令和8年度第2回　松本市景観審議会

「株式会社デイリーはやしや新工場建設計画の高さ緩和について」

第３回景観評価会の意見に対する回答

TITLE　株式会社デイリーはやしや新工場等建設計画　配置図
SCALE　1／1500
No.　０２

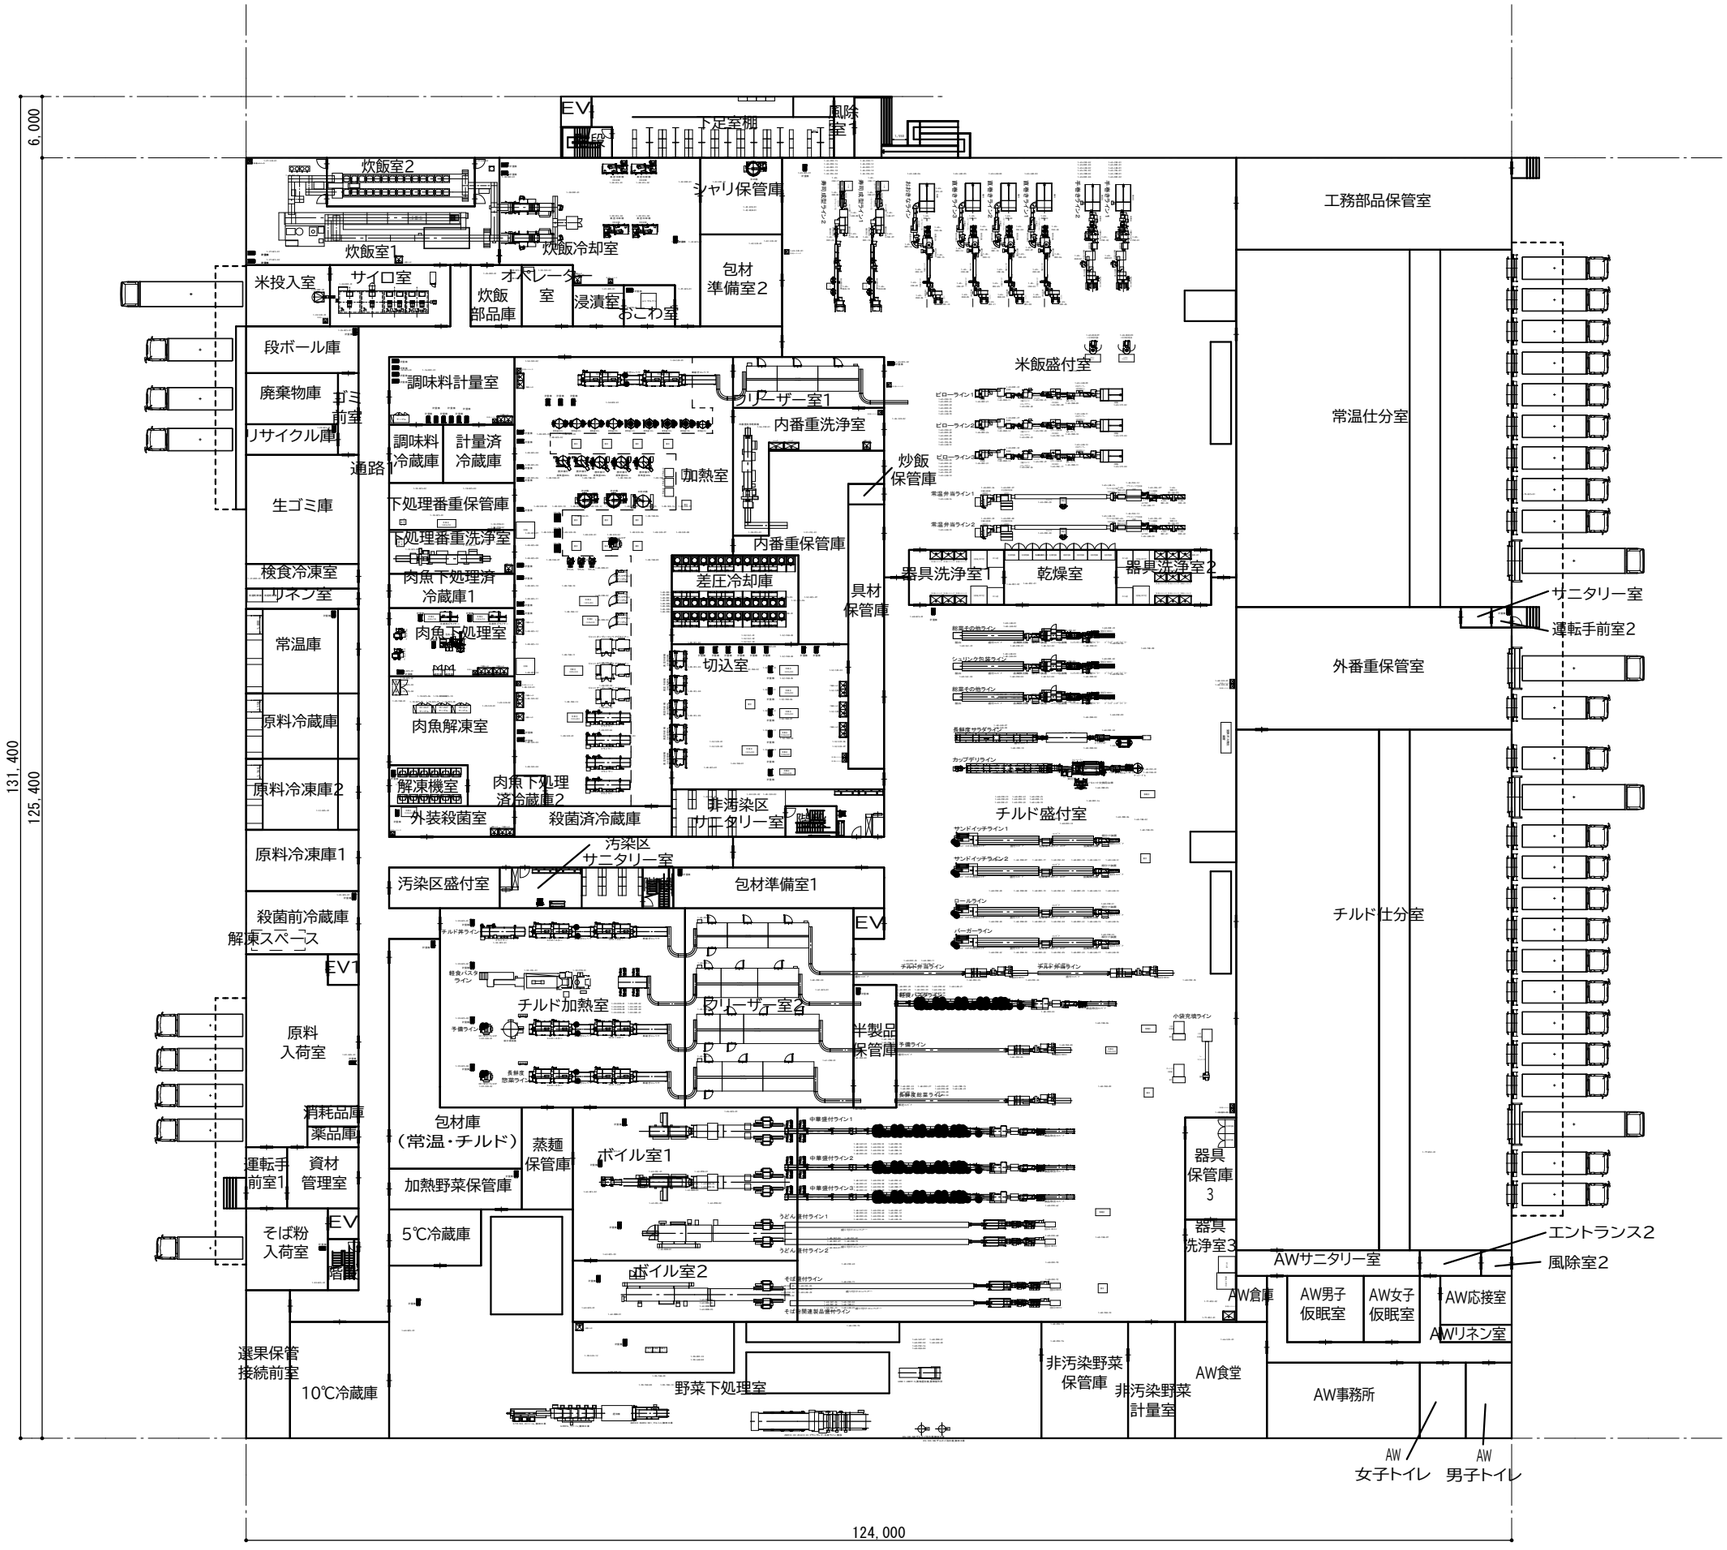
No.	意見	回答
①	15.5ｍ、2階建てとする理由を詳しく記載	理由書に補足しました。 断面図（製麺室－ボイル室）を追加しました。
②	パース資料（写真とのモンタージュ等）、写真（アルウィン上部からの見え方）追加	資料を追加しました。
③	植栽計画の詳細な情報を記載	配置図には表現できないため、部分詳細図を追加しました。
④	地域に合わせた樹木を再選定	再選定しました。（植栽計画一覧参照）
⑤	外壁の色、材料の再検討	同材料の明度を抑えた色に変更しました。検討経過を右側赤文字で記載しています。 （外壁材選定資料参照）
⑥	太陽光パネル、屋上設備の位置を明示	予定位置を明示しました。（配置図参照）

■建物概要
①食品工場　S造2階建　※高さ10m超
高さ　：別紙　立面図による
色彩　外壁：別紙　立面図による
色彩　屋根：折板屋根　N7.7
陸屋根　N8
太陽光パネル　2.5PB4／10
②選果保管施設　S造1階建
高さ　：9.0m
色彩　外壁：N8.7　N7.7
色彩　屋根：折板屋根　N8
陸屋根
色彩　屋上設備目隠しルーバー：N7.7
③排水処理施設　RC造2階建
高さ　：9.0m
色彩　外壁：N8
色彩　屋根：N8
④テント倉庫　S造1階建
高さ　：6.0m
色彩　外壁：2.5Y8.5／3
色彩　屋根：2.5Y8.5／3
⑤駐輪場　アルミ造1階建
高さ　：3.0m
色彩　外壁：2.5Y9／2
色彩　屋根：2.5Y9／2
⑥受水槽
高さ　：6.0m
色彩　外壁：N6
色彩　屋根：N6
⑦バイオマス発電施設
高さ　：4.0m
色彩　外壁：N6
色彩　屋根：N6

■凡例
・・・新設緑地帯
・高木（成木時高さ4m以上の樹種）：
H3.0m　合計430本
1本／10㎡以上
・高木（ｼﾝﾎﾞﾙﾂﾘｰ）：乗入部分に配置
H4.0m　合計8本
※高木割合：1本／10㎡以上
・低木：H0.5m　合計4375本
※低木割合：1本／㎡以上
・地被：植栽帯に密植
・・・新設緑地帯（予定）
・・・折板屋根範囲
・・・陸屋根範囲
・・・現況写真撮影方向を示す
・・・パース作成方向を示す
・・・屋上設備配置エリア
・・・太陽光パネル配置エリア
